Numer pisma: DA.ZP.242.11.3.2019

Dotyczy: postępowania przetargowego w trybie przetargu nieograniczonego na dostawę akcesoriów i sprzętu medycznego, oznaczenie postępowania DA.ZP.242.11.2019.

Pytania i odpowiedzi na pytania Wykonawców oraz modyfikacja treści SIWZ:

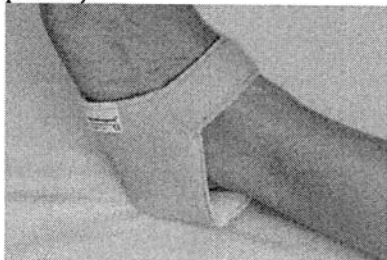
Prosimy o dopuszczenie nakładek wykonanych z miękkiej pianki, zapinanych na rzep, jak na rysunku poniżej:

Odpowiedź: Dopuszczamy miękką piankę.

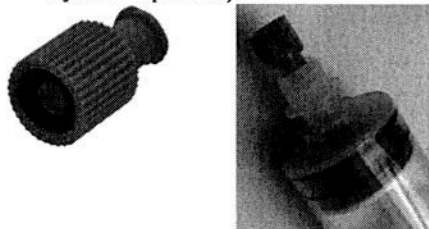
2. **Pakiet 61:** Czy Zamawiający dopuści koreczek kombi, czyli koreczek dwufunkcyjny, który można także nakręcić na końcówkę luer-lock i w ten sposób zabezpieczyć strzykawkę. Koreczek jak na rysunku poniżej:

Odpowiedź: Dopuszczamy koreczki typu Kombi.
